über die 6. Sitzung (Sondersitzung) des Bezirksausschusses IV - Siegen-Mitte -

A. ÖFFENTLICHE SITZUNG**1. Ausführungsplanung zum Umbau des Knotens B54 / L719 "Schleifmühlchen"**

Vorlage Nr. VL 828/2022

Verkehrsknoten "Schleifmühlchen"
Frankfurter Str. (B54)/Marienborner Str. (L 719) mit
Anbindung Fludersbach u. Friedrich-Wilhelm-Str.

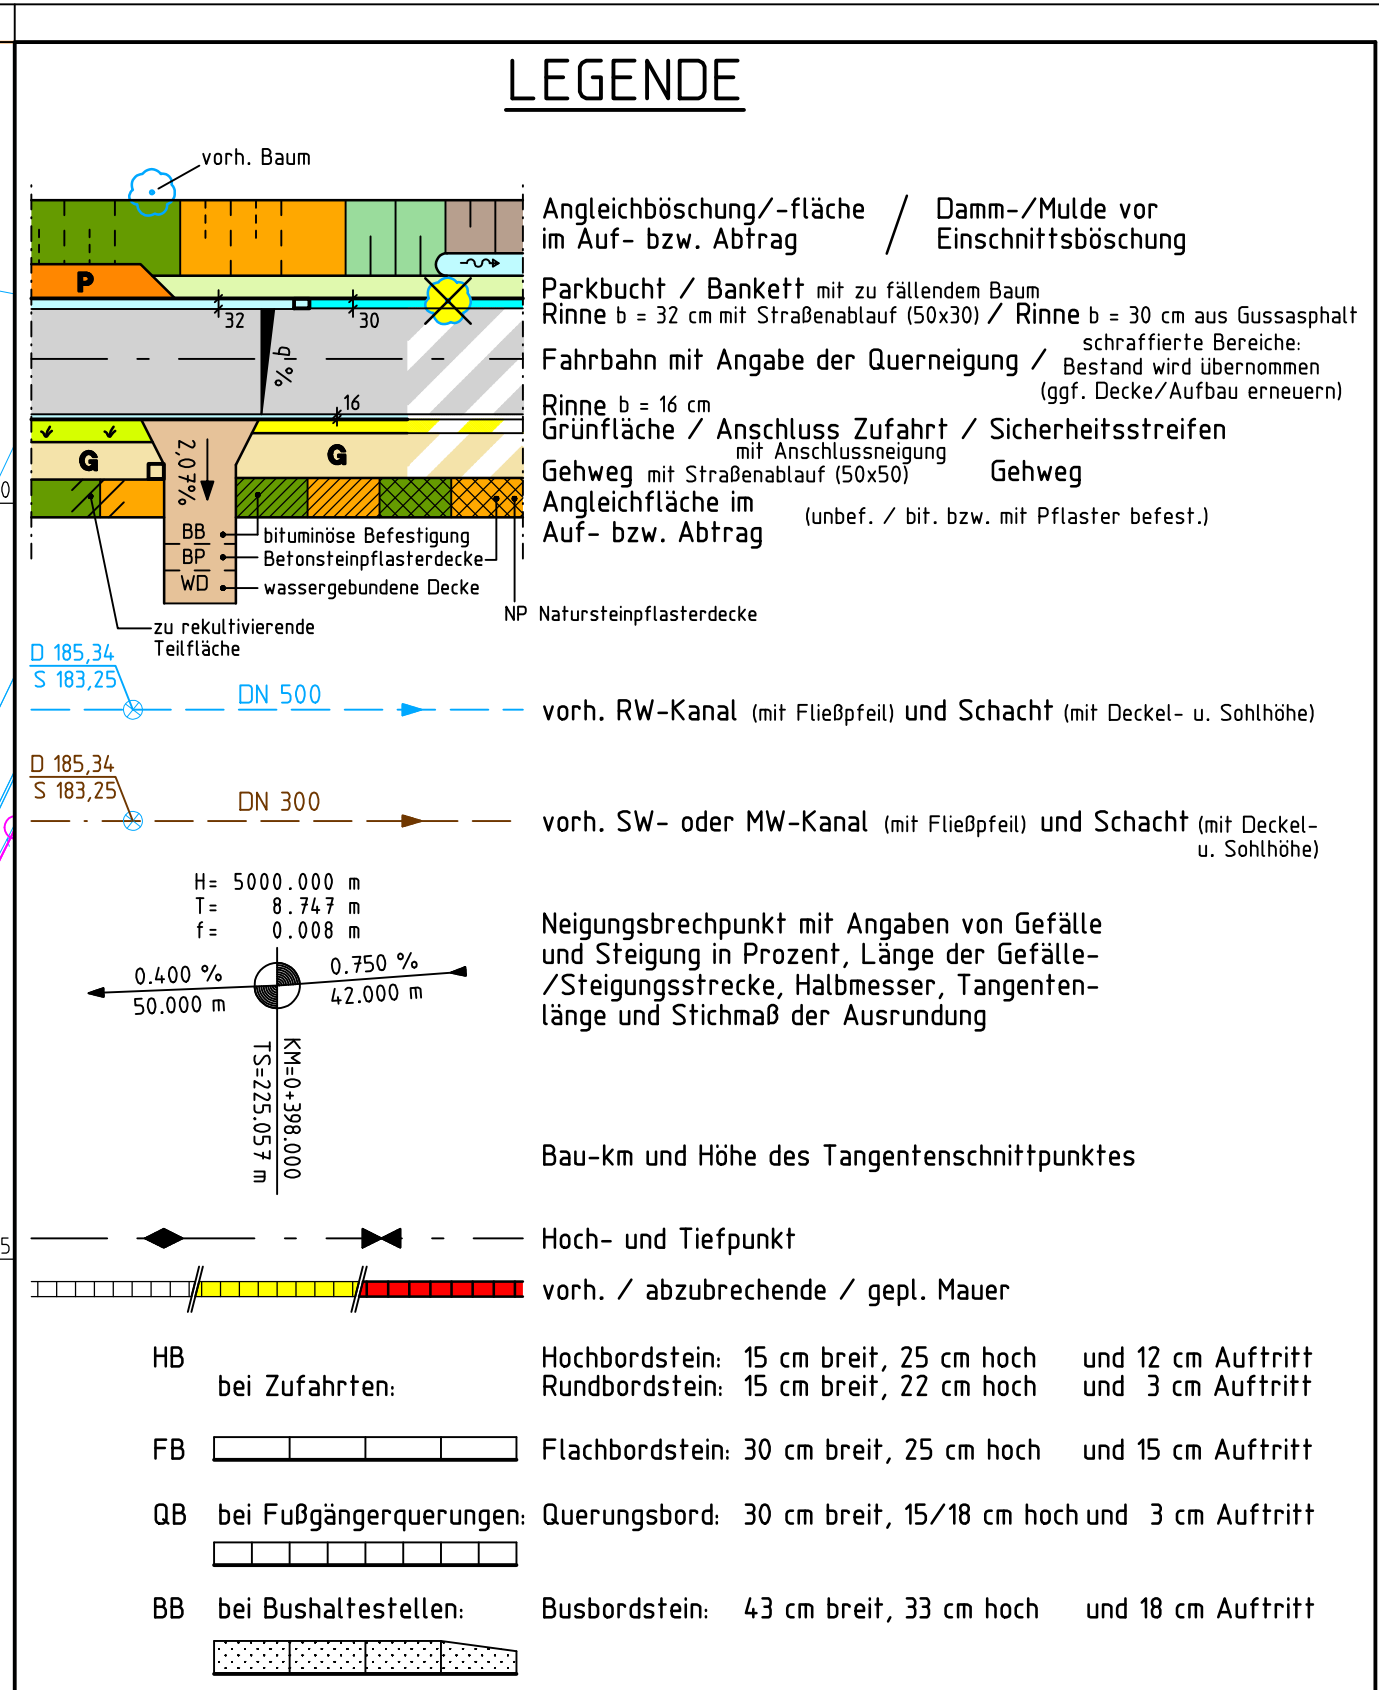
- Von einigen Ausschussmitgliedern wird kritisiert, dass die Verwaltung die Planung in einer Geschwindigkeit umsetzen wolle, die nicht gefalle. Der Lageplan habe erst kurzfristig vorgelegen. Die Planung enthalte noch keine Antworten zu den Baumstandorten, der Führung des Radverkehrs während des Umbaus und die Umleitungsregelungen. Enthalte die Ausführungsplanung derartige Festlegungen nicht, wird eine Beschlussfassung über die Vorlage nicht als möglich angesehen. In diesem Zusammenhang wird in Teilbereichen

- Die Radfahrschleusen seien problematisch, da an mehreren Stellen Sicherheitsabstände nicht eingehalten würden. Diese Gefahrenquellen seien zu beleuchten.

- In der Ausführungsplanung seien die Pläne aus 2018 zur Neupflanzung von 10 Bäumen nicht erwähnt. Eine Einplanung sei bereits zu Beginn erforderlich, damit die Pflanzungen im weiteren Verlauf nicht den Gegebenheiten, wie Kabel etc. zum Opfer fielen. Die Pflanzpläne für die Bäume müssten nachgeliefert werden.
Der Beschlussvorschlag stelle einen Freifahrtschein für die Verwaltung dar. Außerdem lägen die vom Rat geforderten Informationen noch nicht vor.

- Die Planung enthalte keine Aussage zur Radverkehrsführung während der Bauphase. Der Radweg Hainer Hütte müsse vor Beginn der Baumaßnahme fertiggestellt sein, um eine Umleitung zumindest Richtung Kaan- Marienborn zu gewährleisten.

- Nach dem Gutachten von 2012/13 stellt die Abfahrt Lindenberg eine der am wenigsten genutzten Teiltangenten dar. Es wird gefragt, warum der Bypass als nötig erachtet wird und ob die dadurch erreichte Verbesserung so erheblich ist.

- Beim fertigen Bauwerk wird Richtung Lindenberg die Radfahrschleuse vermisst. Aus Richtung Lindenberg abwärts Richtung Innenstadt über Hainer Hütte/ Lohgraben stellt sich die Frage einer möglichen Verbesserung für den Radfahrer.

Aus Platzgründen ist die Radfahrschleuse am Lindenberg nicht zu erreichen, aber es gibt eine Grundstückszufahrt, wo man mit Hilfe einer Markierung auf der Fahrbahn dem Radfahrer verdeutlichen könnte, dort vom Gehweg wieder auf die Fahrbahn zu fahren. Mehr sei an dieser Stelle aufgrund der Gegebenheiten nicht möglich. Der AK Radverkehr werde sich damit noch beschäftigen. Eine Lösung zum Linksabbieger Richtung Hainer Hütte gibt es noch nicht.

Durch den vorgestellten Ausbau des Knotenpunktes „Schleifmühlchen“ verbessert sich rechnerisch die Qualität (Wartezeit) in allen Zufahrten um mindestens eine bis zu fünf Qualitätsstufen (gem. Handbuch zur Bemessung von Straßenverkehrsanlagen HBS). Sowohl in der Morgen- als auch in der Nachmittagsspitze (Berufsverkehr) werden in den Zufahrten Marienborner Straße, Fludersbach, Frankfurter Straße vom Lindenberg die Qualitätsstufe A oder B (Wartezeit < 10 bzw. 20 Sekunden) erreicht. Lediglich nachmittags wird in der Frankfurter Straße von Koch's Ecke kommend die Stufe D erreicht, was jedoch noch immer eine Verbesserung zur heutigen Situation darstellt (derzeit F). Für detaillierte Erläuterungen sei auf die Vorlage 1953/2013 verwiesen.

Zu den Bäumen ergänzt Frau Schreiber, die Baumkommission habe das Pflanzen von 7 Bäumen im Bereich Schleifmühlchen oder im Stadtgebiet beschlossen. Im Bereich des Kreisverkehrs „Schleifmühlchen“ könnte der Mittelteil des Kreisverkehrs in Frage kommen.

Radverkehr

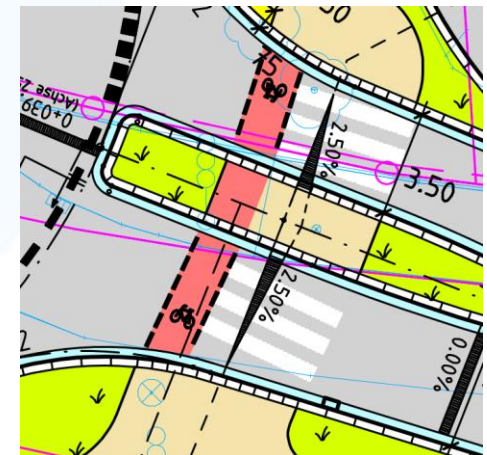
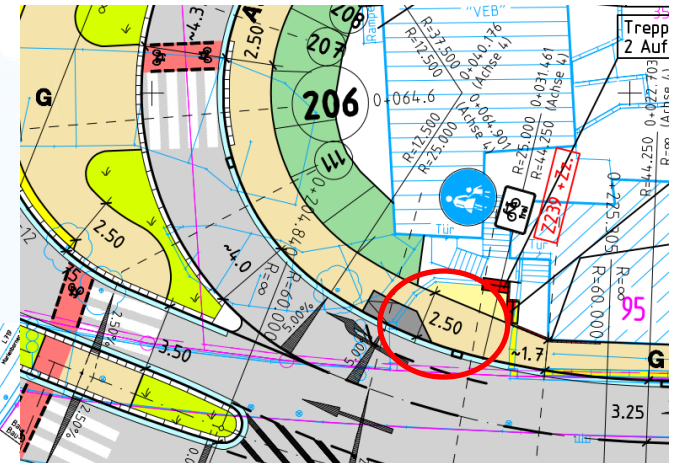
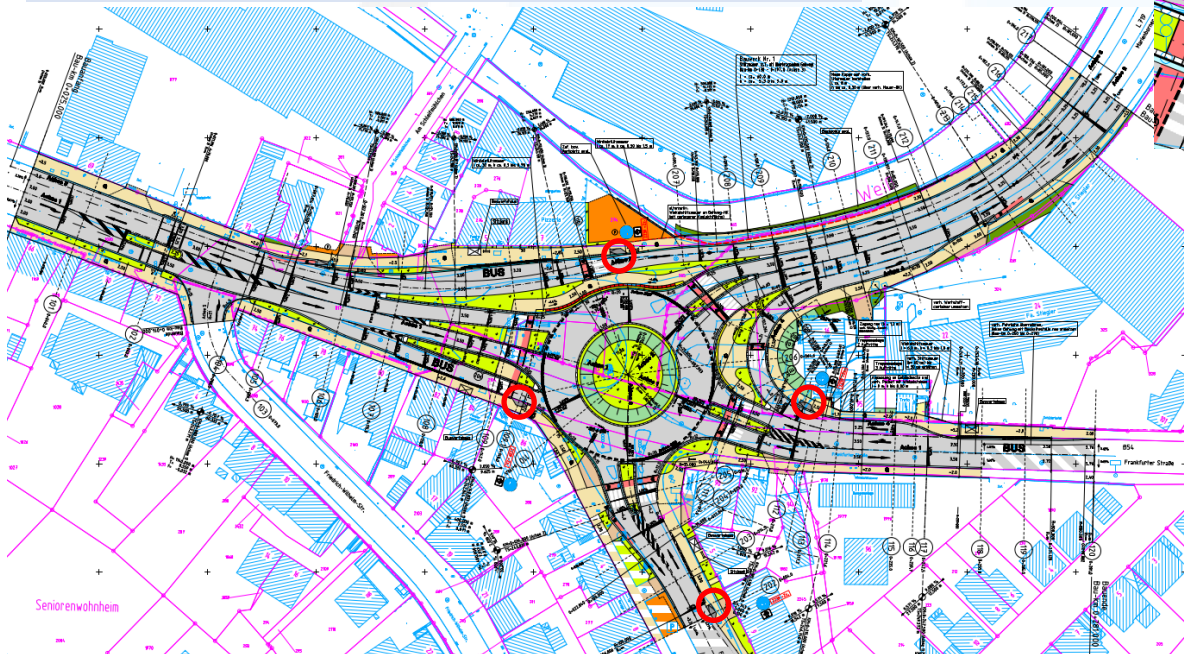
- Im Kreisverkehr wird der Radverkehr berücksichtigt. Es wird nachgefragt, an welcher Stelle die Radfahrer auf die Radverkehrsführung innerhalb des Kreisverkehrs geleitet werden und welche Verbesserungen sich für Fuß-, Rad- und Autoverkehr nach Fertigstellung des Kreisverkehrs ergeben.

Verbesserungen für den Radverkehr ergeben sich durch eine gezielte Führung und Herausnahme aus dem Mischverkehr. Für den Fußgänger erziele man Verbesserungen durch die höhere Anzahl von Querungsstellen und die Reduzierung der fußläufigen Verbindung sowie das Unterbinden unkoordinierter Quervorgänge. Für den Kraftfahrzeugverkehr finde man eine komfortable Verkehrsanlage vor, die den gültigen Radien und Neigungen entspreche, durch die Bypässe die Situation entlaste und durch eine Verbesserung der Entwässerung die Verkehrssicherheit erhöhe.
